*Oggetto:* **[ID: 8483] Comune di Roma (RM)**

Progetto di sicurezza e ammodernamento dell'approvvigionamento della Città Metropolitana di Roma. Messa in sicurezza e ammodernamento del sistema idrico del Peschiera - L. n. 108/2021, ex D.L. n. 77/2021. Sottoprogetto denominato "Adduttrice Ottavia-Trionfale". ROMIII05\_A254.

Proponente: Società Acea Ato 2 S.p.A.

**Parere tecnico istruttorio**

**Fig.3** stralcio della sovrapposizione del tracciato di progetto (ross, blu e ciano) con la Tav.B del PTPR

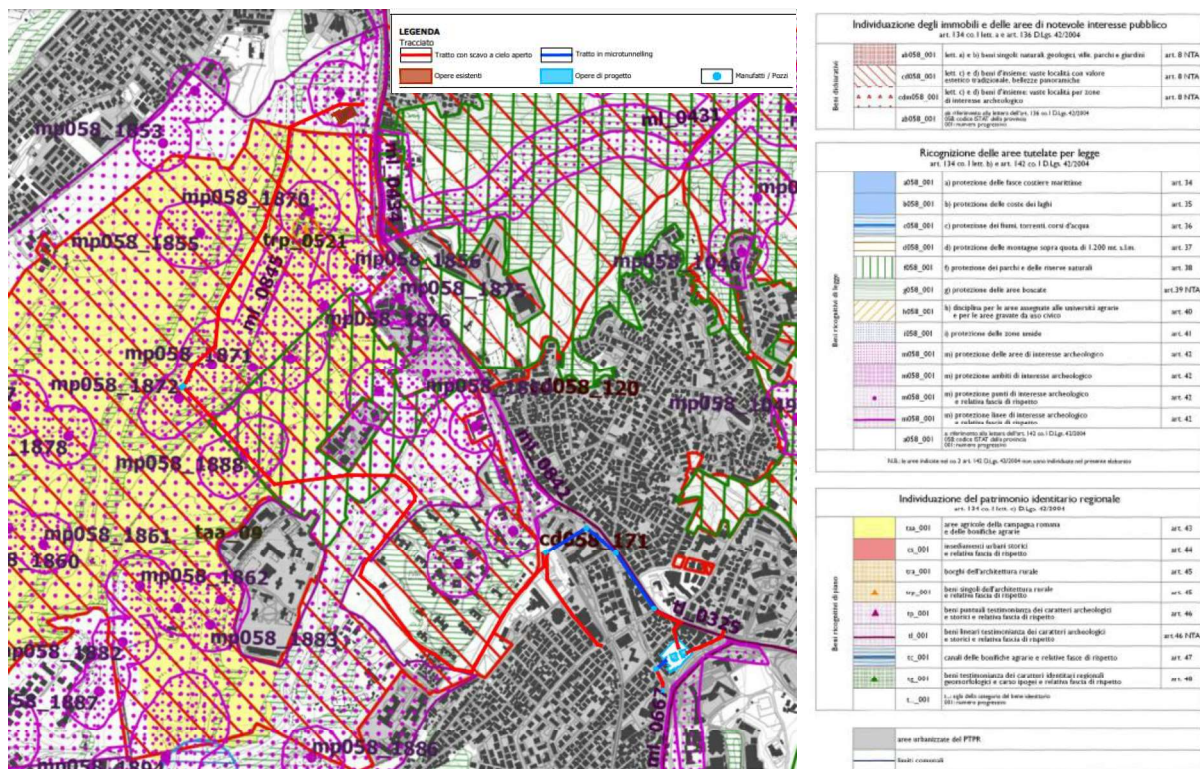
In particolare si evidenziano le interferenze con i "beni paesaggistici" individuati sulla **Tav. B del PTPR** (rif. Fig.3) tutelati:

Fig.4 stralcio della sovrapposizione del tracciato di progetto (ross, blu e ciano) con la Tav.a del PTPR

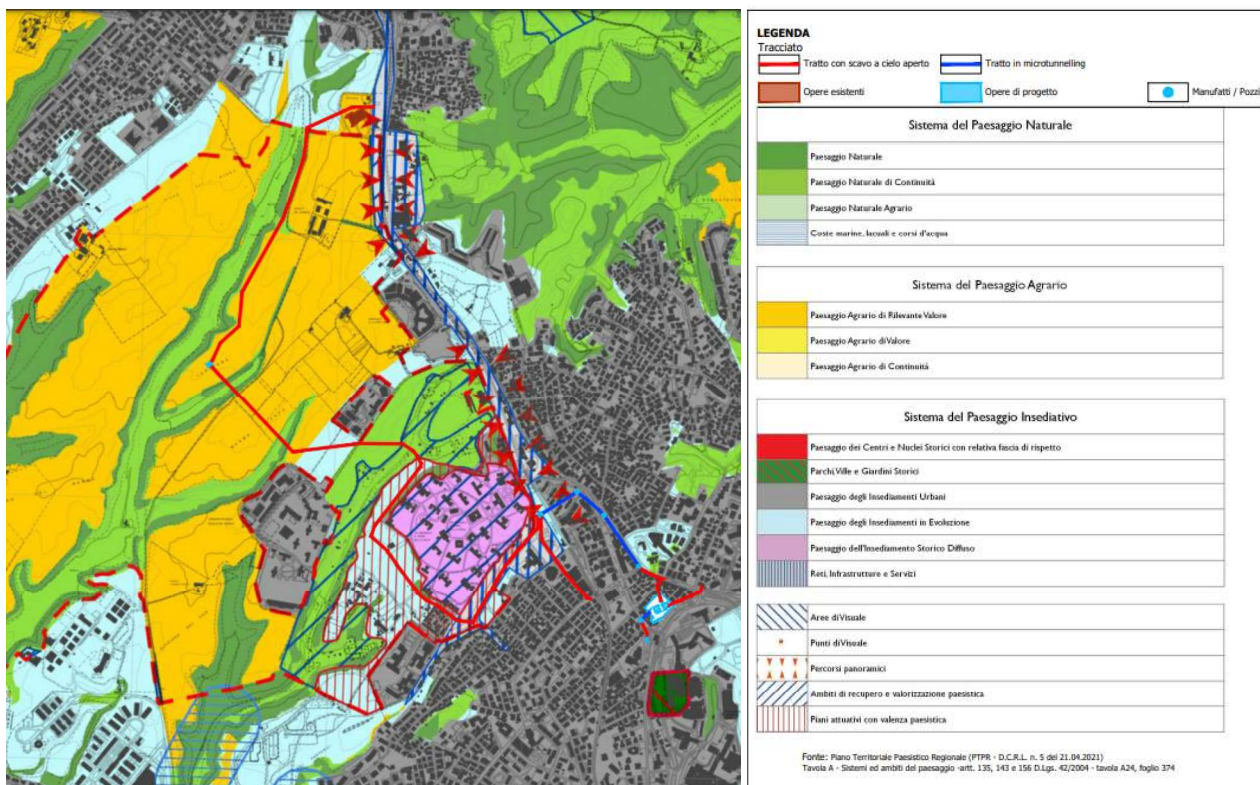
Per quanto attiene alla **TAV. A del PTPR** "Sistemi ed ambiti di Paesaggio" (cfr. Fig.4), l'intervento - complessivamente inteso (scavi, manufatti, aree e piste di cantiere) -, ricade in aree classificate come segue.

Fig.6 modifica del tracciato in corrispondenza del fosso delle Campanelle

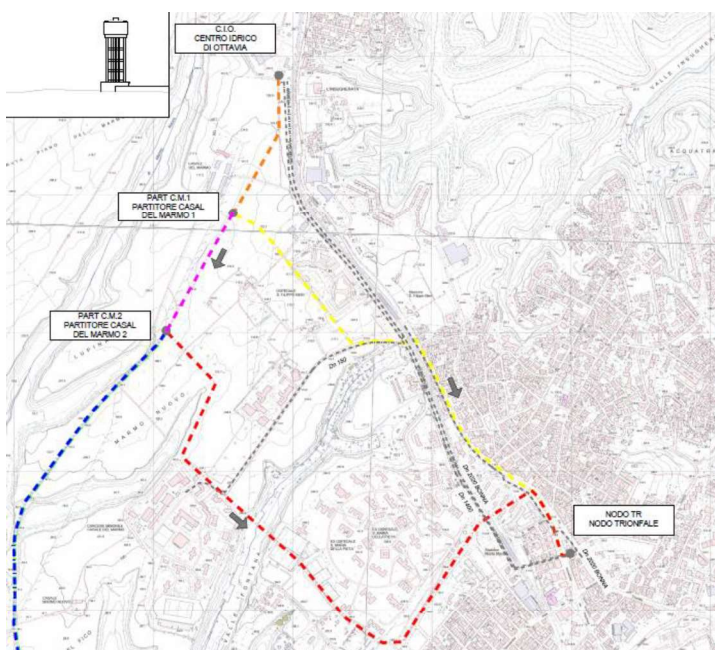
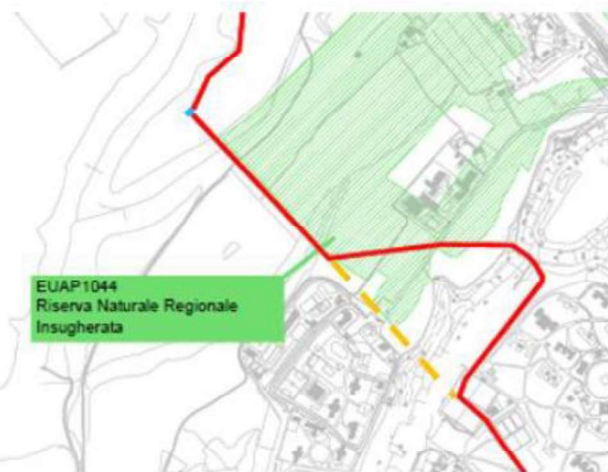
**PRESO ATTO** che con riferimento al **punto 1) b.** della richiesta del MIC *"di adeguare gli elaborati delle alternative progettuali con l'effettiva configurazione del tracciato di progetto scelto (cfr. A254PDS\_D005\_1)"*, nella nota di Riscontro del Proponente, il grafico presentato a pag.5 (cfr. fig.5) **cui fa riferimento la valutazione con l'analisi multicriteria delle alternative progettuali**, non riporta la configurazione finale di progetto (tanto che il superamento del Fosso del Campanelle risulta ancora diritto, diversamente da quello di pag. 37 del medesimo Riscontro, in cui il tracciato (cfr. fig.6, tratto in rosso nell'immagine) corrisponde a quello effettivamente presentato in valutazione, così come rappresentato negli elaborati progettuali.

**Fig.8** estratti dall'elaborato a) tipologico mantello arbustivo A254 SIA D024\_1-Opere ripristino 1di4 (alto a sinistra), b) esempio ripristino A254 SIA D032 0-Opere ripristino 3di4 (alto a destra), c) esempio ripristino A254 SIA D025\_0-Opere ripristino 4di4 (in basso)

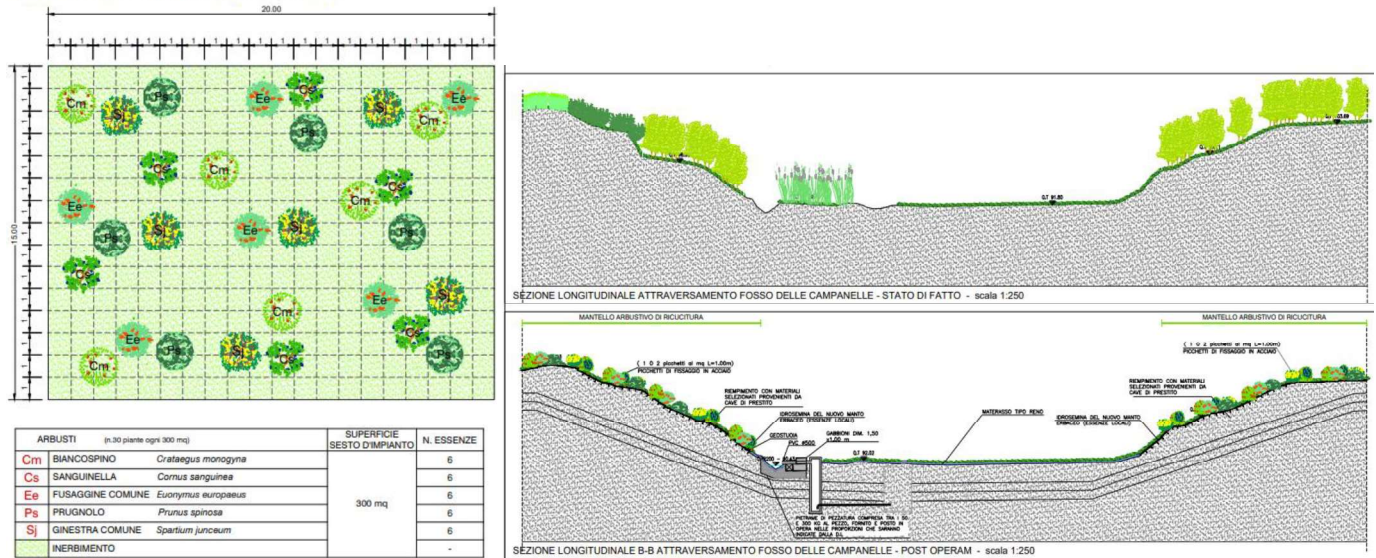
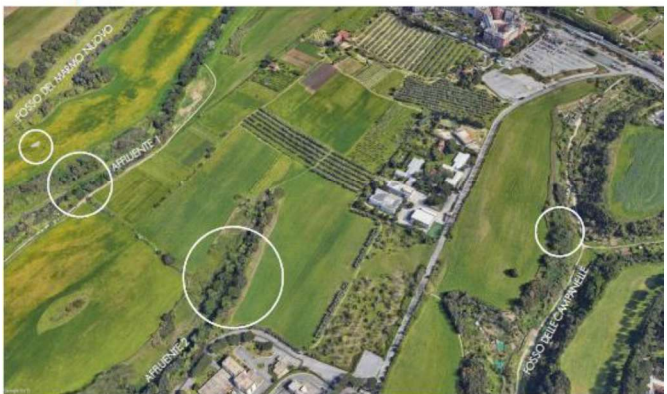
**RIBADITA** l'importanza del riscontro al **punto 6) a)** della richiesta del MIC, oltre che per garantire la compatibilità paesaggistica dell'intervento nel territorio agrario e silvo-pastorale tutelato interferito anche, al fine di consentire l'applicazione delle sopra richiamate deroghe previste dalle norme del PTPR;

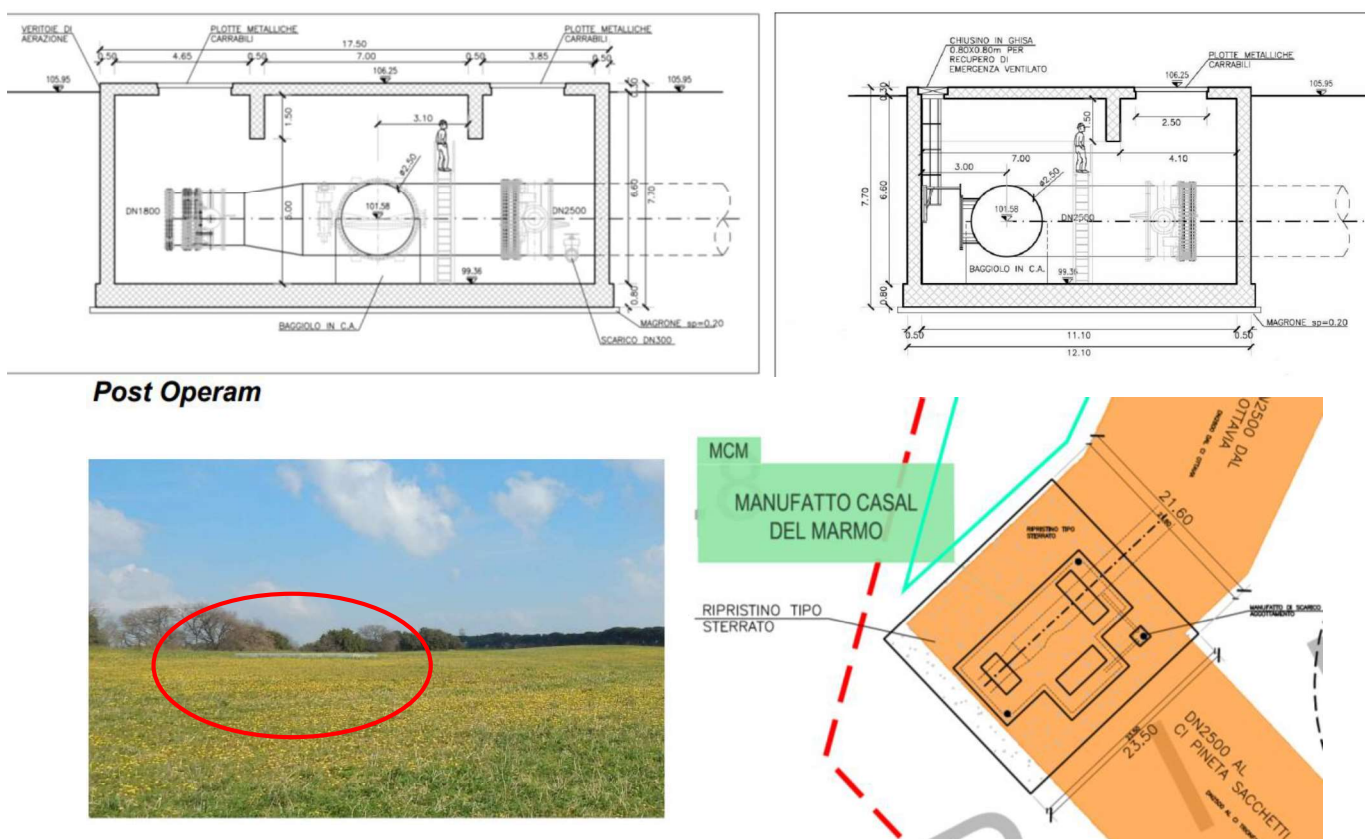
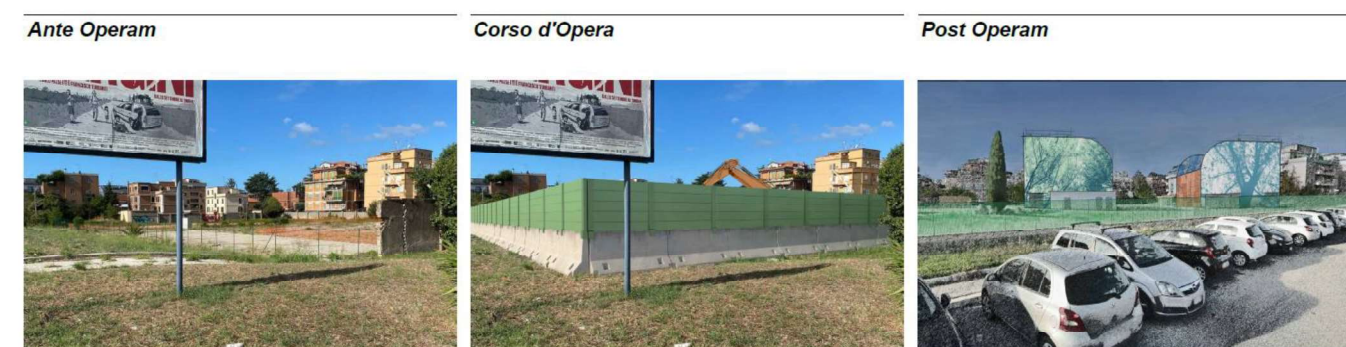
**RILEVATO** che la sopra riportata descrizione relativa al Manufatto Casal del Marmo non corrisponde a quanto riportato sia negli elaborati iniziali che nel SIA aggiornato, e che, inoltre questa sporgenza di 30 cm del manufatto dal piano di campagna appare chiaramente sia nella sezione longitudinale estratta dall'elaborato "A254PDS\_D014\_1-manufatto Casal del Marmo MCM – piante e sezioni" (cfr. Fig.9 a) che nella sezione trasversale riportata nell'elaborato "A254 SIA D025 1-Fotoinserimenti cantieri 1di2" (cfr. Fig.9 b), come confermato anche nel rispettivo render *ante-operam* (cfr. Fig.9 c, dentro il segno rosso) nel quale si riesce a distinguere nettamente la superficie di cemento della soletta di copertura del manufatto che sporge rispetto al livello del piano di campagna;

**PRESO ATTO** che anche nell'Allegato 2 - "Layout aree di cantiere" della "Relazione di cantierizzazione" è presente la pianta in scala 1:500 dell'area di cantiere 2, in cui con riferimento all'area di 21,6 m x 23,5 m (cfr. Fig.9 d) entro cui si inserisce il manufatto di Casal del Marmo, viene indicato un intervento di ripristino "tipo sterrato";

**Fig.10** "A254 SIA DO25 1 – Fotoinserimenti cantieri 1 di 2" a) "PZT1 – Pozzo trionfale" (in alto), b) "Nuovo centro Idrico Trionfale" (in basso)

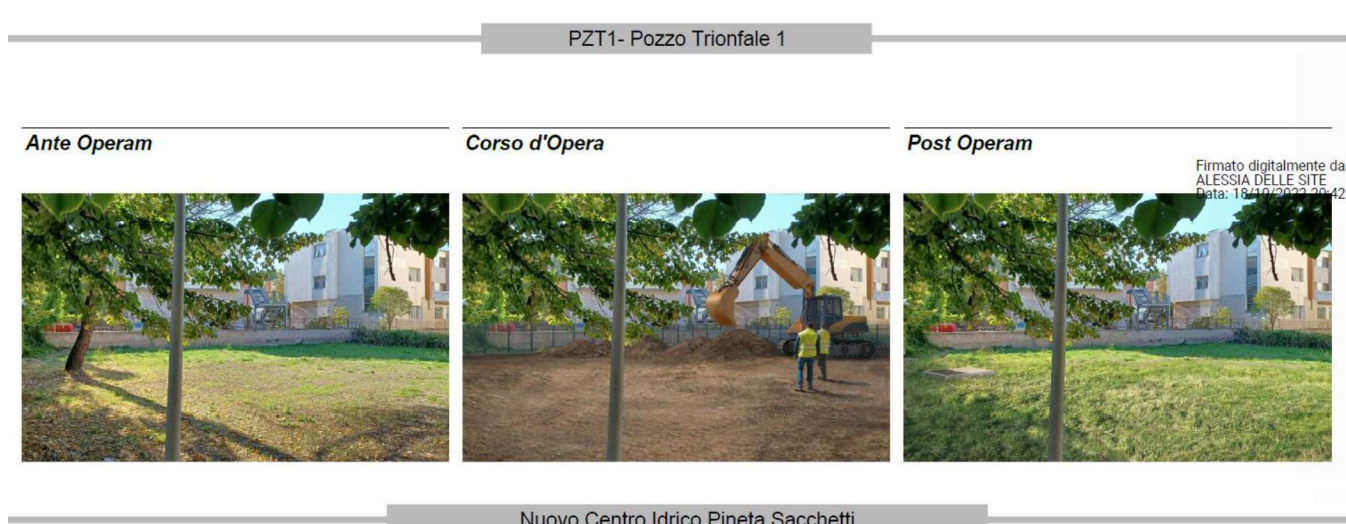
**RITENUTO** che, stante l'attuale livello del progetto, non appare possibile esprimere un parere sulle opere fuori terra o a livello del suolo, in quanto i render presentati negli elaborati "Fotoinserimenti - aree di cantiere 1 e 2/2" – (scelta dei punti di vista e inquadrature) non sono adeguati a consentire la comprensione delle modifiche intervenute nel contesto dopo la realizzazione dell'intervento. Si evidenzia infatti che i fotoinserimenti prodotti hanno dimensioni ridottissime e si riferiscono ad aree molto estese; inoltre, mancando i punti di vista delle prese non sono localizzabili rispetto alla porzione di opera a cui si riferiscono. Si riportano a titolo esemplificativo la fotosimulazione dell'area di Cantiere 5, relativa al "PZT1 – Pozzo trionfale" (cfr. fig. 10 a) e quella dell'area di Cantiere 8 per la realizzazione del Nuovo centro Idrico Trionfale (cfr. fig. 10 b), estratte dall'elaborato "A254 SIA D025 1 – Fotoinserimenti cantieri 1 di 2", nella prima si intuisce l'abbattimento di un albero (ante operam) forse sostituito da un tombino (post operam), mentre nella seconda l'immagine usata per lo stato di fatto e il corso

d'opera, non corrisponde a quella su cui è stato fatto il fotoinserimento del progetto nella fase post-operam con la rappresentazione dei due nuovi edifici;

**Fig.12** “A254PDS R016 3 - Relazione sulla cantierizzazione”– a) Area di Cantiere 2 (a sinistra), b) Cantiere mobile tratto T1 (a destra)

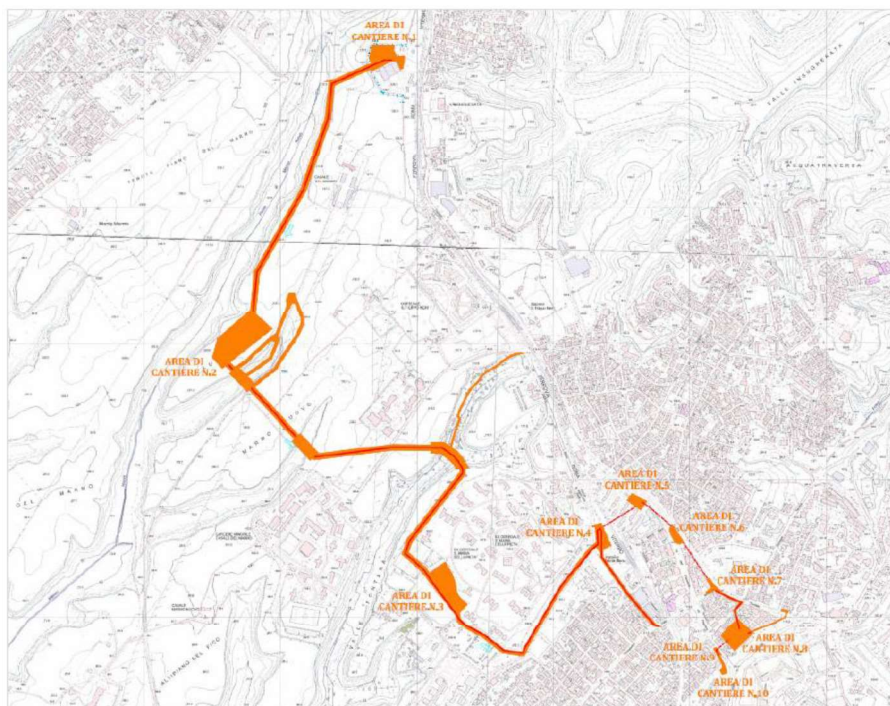
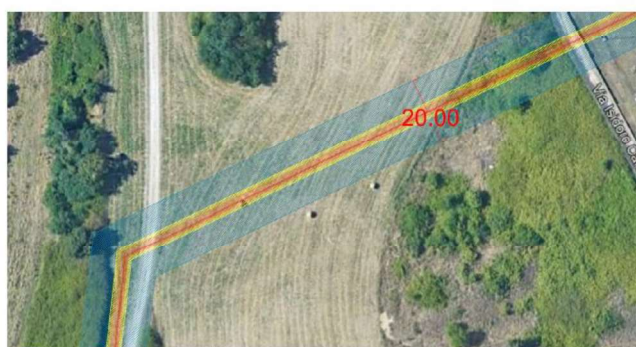
**PRESO ATTO** che la Cantierizzazione, per questo particolare intervento, si riferisce oltre all'occupazione di **aree di cantiere** a volte molto estese (rif. tabella allegata alla fig.11), come ad esempio l'area di cantiere n.2 relativa al manufatto di Casal del marmo - che ha un'estensione pari a circa 2,1 ettari (ha), di cui si riporta di seguito la planimetria (fig. 12 a) - e **di piste di cantiere**, anche dei c.d. **cantieri mobili**, localizzati su diversi tratti del tracciato che verrà realizzato con la tecnica di scavo tradizionale;

**CONSIDERATO**, che nella documentazione agli atti non vengono individuate le porzioni delle piste di cantiere che nella relazione si dichiara verranno mantenute “in servizio” per le quali devono essere individuati specifici interventi (sia di ripristino che di finitura) al pari di quelli necessari per il ripristino delle “fasce di occupazione temporanea” dei cantieri mobili. Queste ultime infatti, posizionate ai lati del tracciato dell’acquedotto, e destinate allo svolgimento delle lavorazioni, hanno dimensioni piuttosto variabili; ad esempio, nel caso del Tratto T1 dell’acquedotto che ricade interamente in un ambito agrario tutelato, il c.d. cantiere mobile T1 si estende per circa 1 Km, dal cantiere 1 al cantiere 2, e la fascia di occupazione temporanea presenta una larghezza di circa 20 metri (cfr. Fig.12 b), pertanto questa fascia di occupazione temporanea coinvolge una superficie pari a circa 2 ettari;
